Commission économique pour l'Europe**Comité des transports intérieurs****Forum mondial de l'harmonisation des Règlements
concernant les véhicules****170^e session**

**Accord de 1958 : Examen de projets d'amendements
à des Règlements existants, soumis par le GRSG****Proposition de série 06 d'amendements au Règlement n^o 105
(Véhicules ADR)****Communication du Groupe de travail des dispositions générales
de sécurité***

Série 06 d'amendements au Règlement n° 105 (Véhicules ADR)

Figure 2

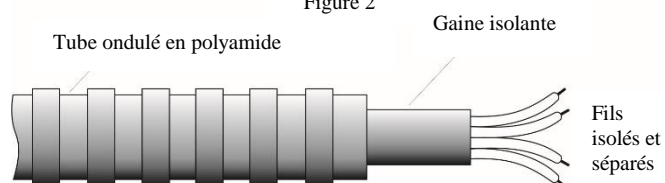
Elle est assurée lorsqu'on utilise des câbles multifilaires conformes à la norme ISO 14572:2011 ou correspondant à l'un des exemples donnés dans les figures 1 à 4 ci-après, ou toute autre configuration offrant une protection comparable.
